**Markt Rennertshofen, LK ND;
32. Änderung des Flächennutzungsplanes und Aufstellung des Bebauungsplans Nr. 36 „Solarpark Erlbach“;
§ 4 Abs. 1 BauGB**

Aufstellung des vorhabenbezogene Bebauungsplan Nr. 36 „Solarpark Erlbach“ des Marktes Rennertshofen; Fassung vom 14.05.2024

**Aufstellung des vorhabenbezogenen Bebauungsplanes Nr. 36 „Solarpark Erlbach“
Markt Rennertshofen i.d.F.v. 14.05.2024
Frühzeitige Beteiligung der Behörden nach § 4 Abs. 1 BauGB;**

Abb. 4: Veranschaulichung von Sichtbeziehungen

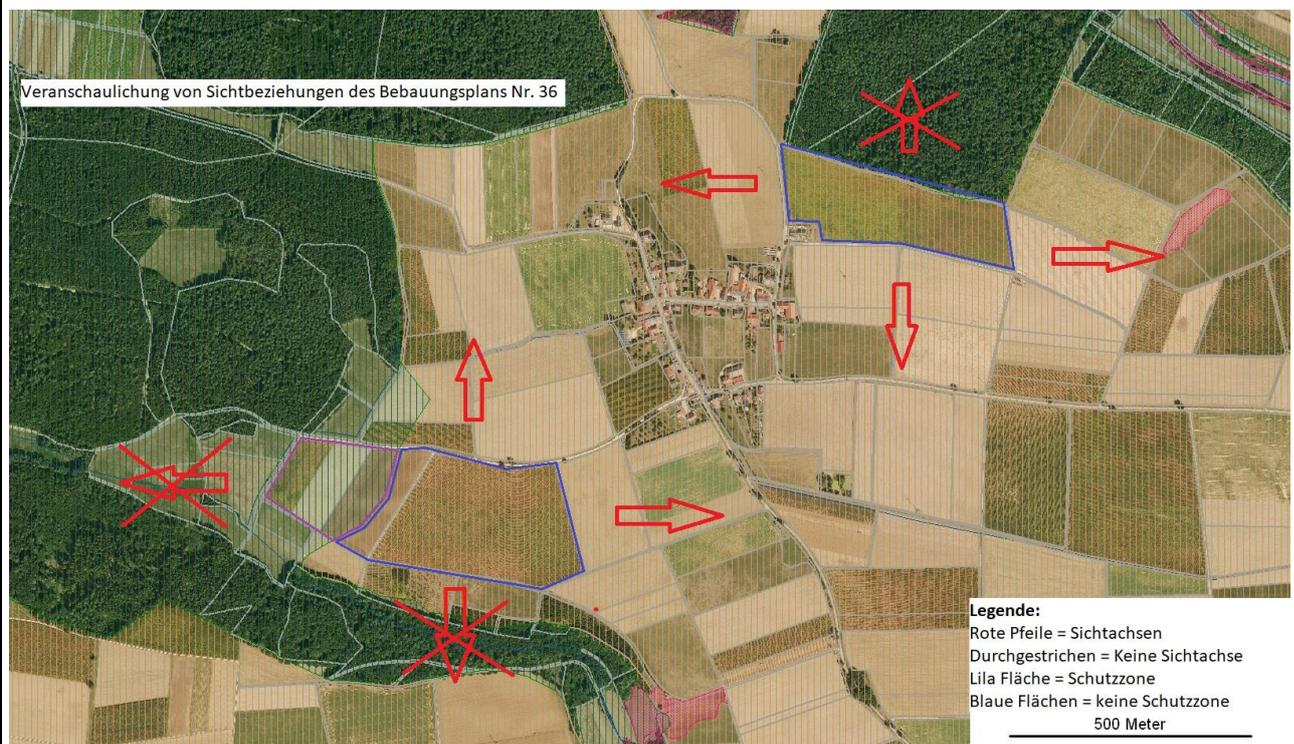
Gemäß § 4 Abs. 2 Nr. 3 und 6 der Verordnung über den „Naturpark Altmühltal (Südliche Frankenalb)“ vom 14.9.1995 (GVBl. S. 692ff) (NP-VO) gilt in den Schutzzonen der Schutzzweck, „die Vielfalt, Eigenart und Schönheit der Teillandschaften mit ihrem jeweils typischen Erscheinungsbild zu sichern“ sowie „erhebliche oder nachhaltige Beeinträchtigungen von Natur und Landschaft zu verhindern“. Bauliche Anlagen innerhalb der Schutzzonen werden gemäß § 7 Abs. 1 Nr. 1 NP-VO unter einen Erlaubnisvorbehalt gesetzt, soweit die Verbote gemäß § 6 NP-VO nicht erfüllt sind. Der Bau von Solaranlagen und hohen Zaunanlagen hat zwangsläufig zur Folge, dass das Landschaftsbild großflächig technisch überprägt wird. Durch eine ausreichende Eingrünung kann dem erheblichen Eingriff ins Landschaftsbild und damit der Erfüllung der Verbotstatbestände im Einzelfall vorgebeugt werden. Da die Umgebung von Erlbach und damit auch die Planflächen auf einer Hochebene liegen und damit keine Einsicht auf Freiflächen-Photovoltaikanlagen von oben möglich ist, ist eine ausreichende Eingrünung prinzipiell gut als Vermeidungsmaßnahme geeignet. Gleichzeitig grenzen die Teilflächen 1 und 2 Richtung

Süden und Westen an Wald, sodass keine weitläufigen Sichtbeziehungen unterbrochen werden. Daneben reichen die einzig vorhandenen Sichtbeziehungen nach Norden und Osten, sodass bei Verwirklichung der restlichen 10 ha der gesamt etwa 13,7 ha großen Teilflächen 1 und 2 das Landschaftsbild der Schutzzone des Naturparks in ähnlicher Weise beeinträchtigt würde. Insofern sehen wir die Verbotstatbestände des NP-VO als nicht erfüllt an, soweit die Teilflächen 1 und 2 ausreichend eingegrünt werden. Die Erteilung einer Erlaubnis kann aus Sicht der unteren Naturschutzbehörde in Aussicht gestellt werden.

Abb. 5: Luftbild mit Vorhabensfläche und grün markierten Eingrünungsbereichen

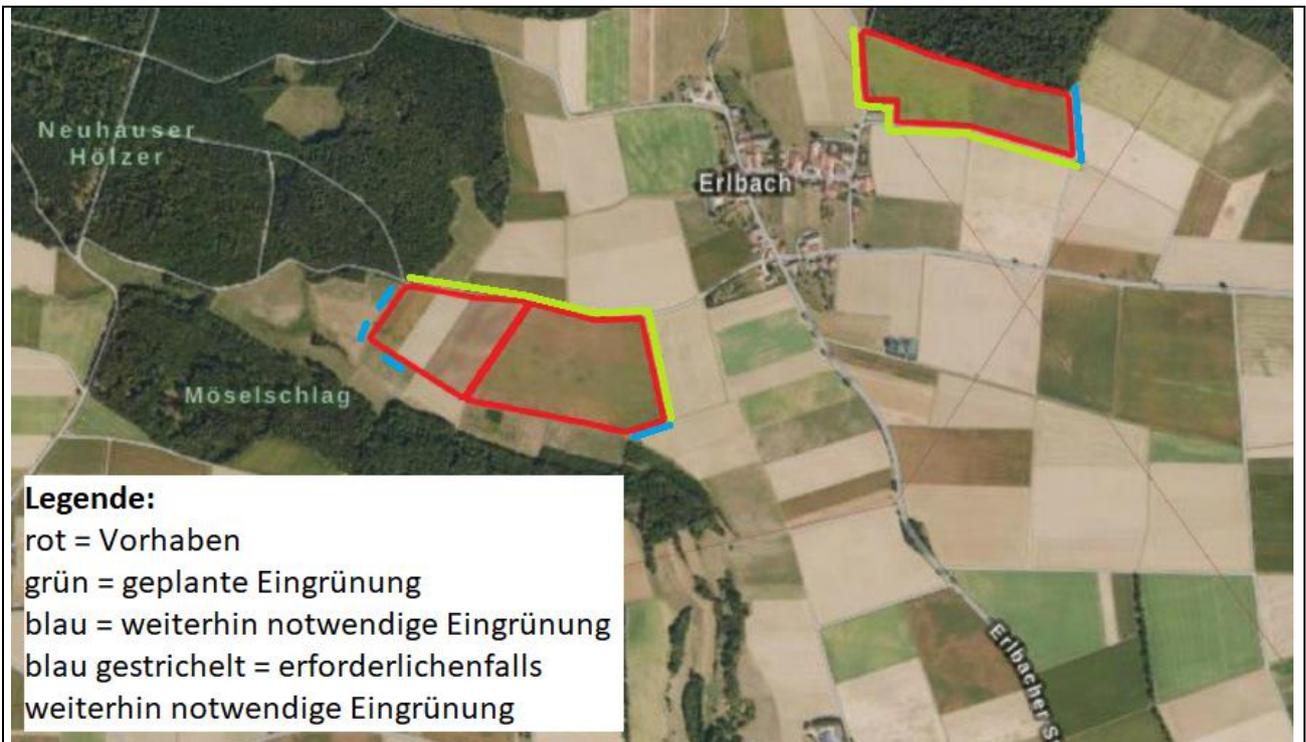
Im Umweltbericht wird die Eingrünung u. a. als Begründung für den Ausgleich des Landschaftsbildes angebracht. Dagegen sind die im „Plan und textliche Festsetzungen vom 14.05.2024“ dargestellten Eingrünungsflächen zu kurz und decken nicht die gesamte Breite des landschaftlichen Einsichtsbereichs ab. Die Auswahl der eingegrüneten Strecken kann aus Sicht der unteren Naturschutzbehörde nicht nachvollzogen werden und wäre zu überarbeiten. In jedem Einsichtsbereich ist eine ausreichende Eingrünung vorzusehen, um die Einbindung in die Landschaft zu gewährleisten und die Erheblichkeit des Eingriffs zu reduzieren.
